東海第二発電所 設計及び工事計画変更認可申請 概要説明資料

2023年9月28日
日本原子力発電株式会社

別紙2 図1 緊急用直流125V MCCの設置場所

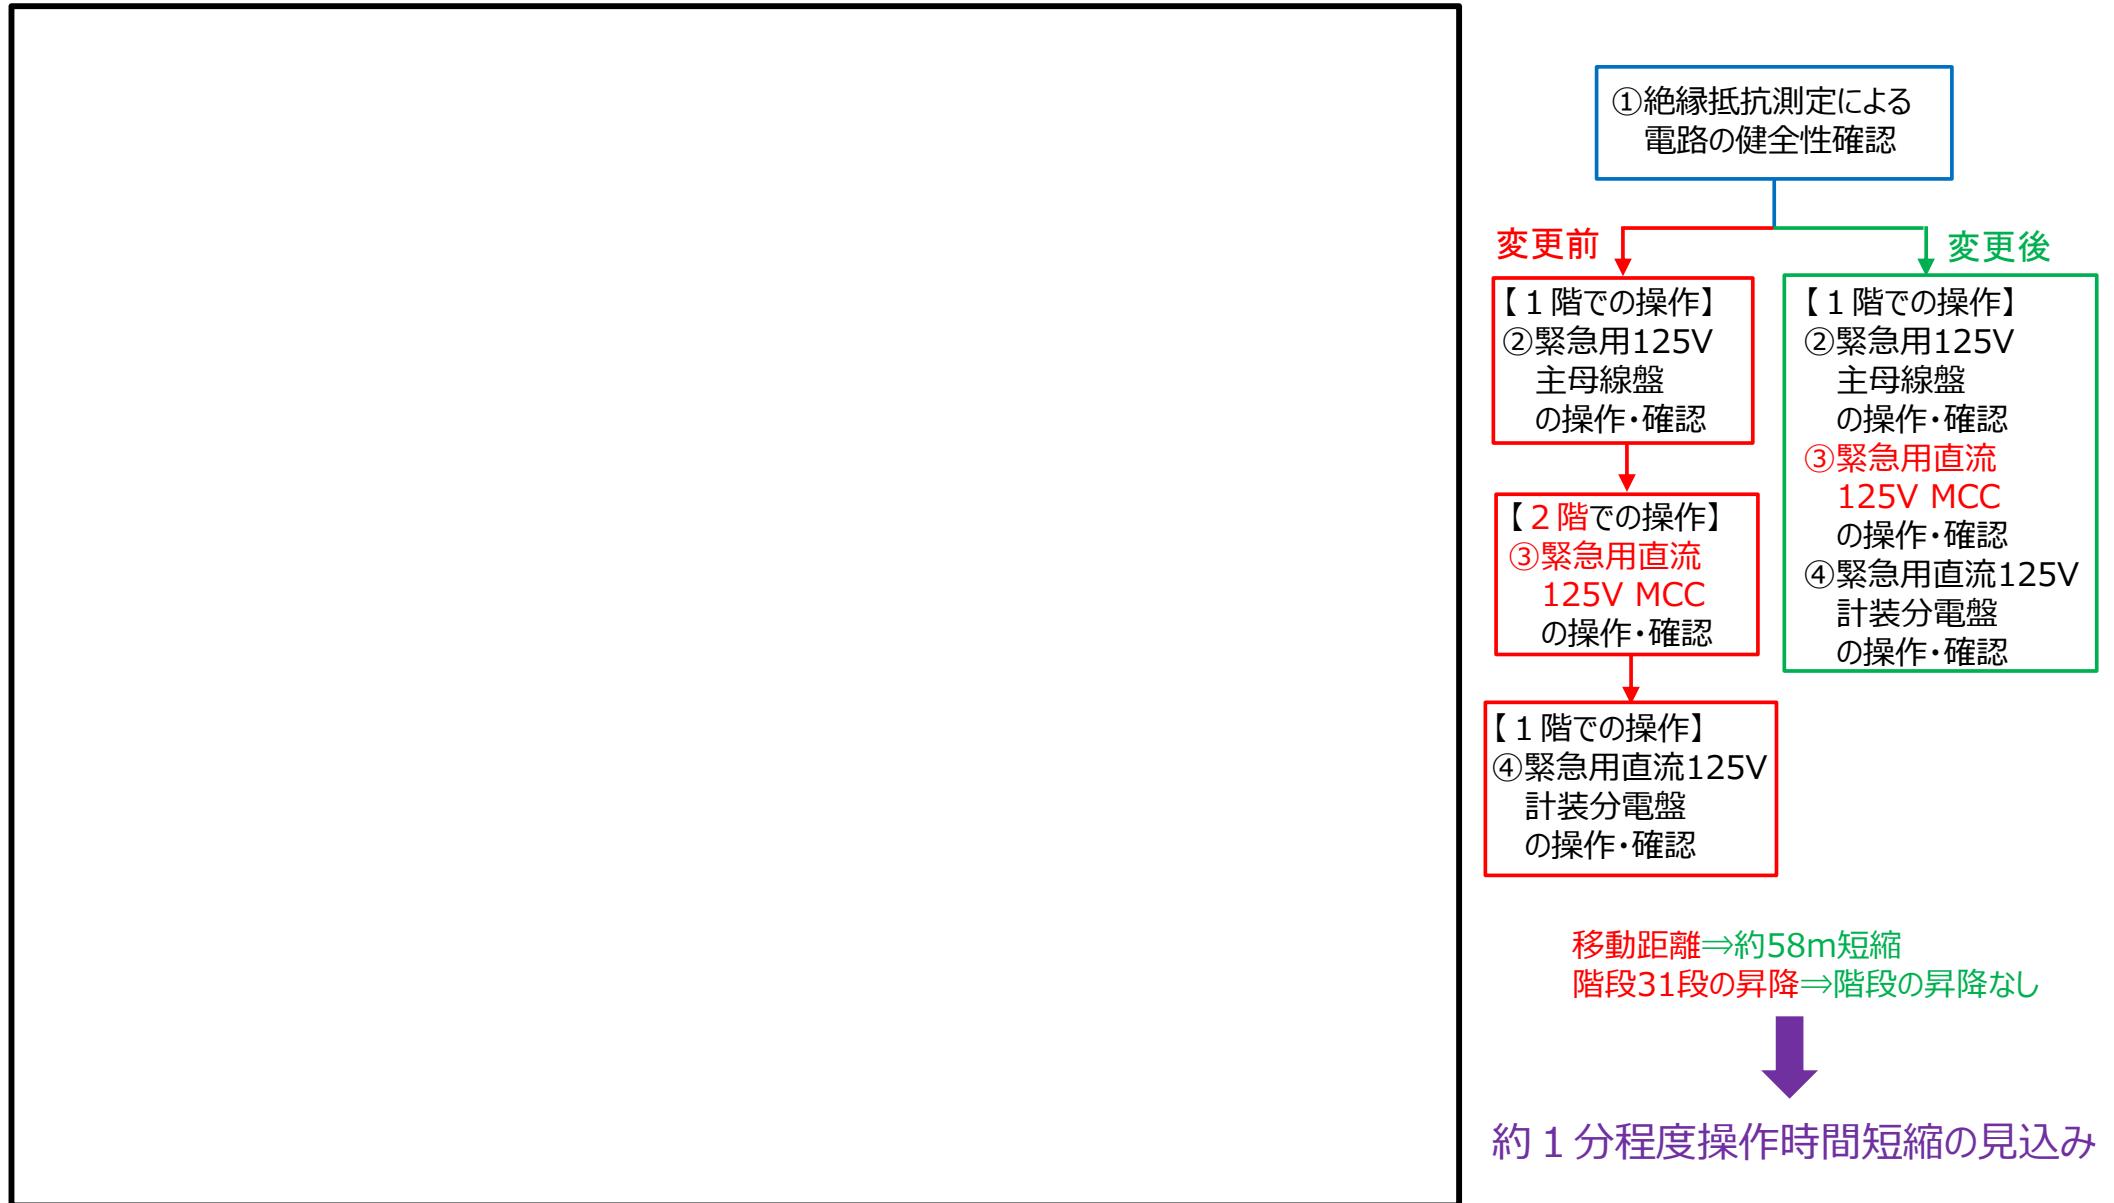
- 格納容器圧力逃がし装置のSA／特重兼用化により緊急用電気室が拡張可能となったため、緊急用電気室2階（2階）に設置を計画していた操作対象である「緊急用直流125V MCC」の設置場所を1階に変更する。
- 緊急用直流125V MCCの設置場所の変更は、設計及び工事計画変更認可手続きに該当しないため、今回工認に併せて適正化を行う。適正化のために添付する書類を別紙2表1に示す。

- 緊急用直流125V MCCの設置場所の変更について別紙2 図1に示す。
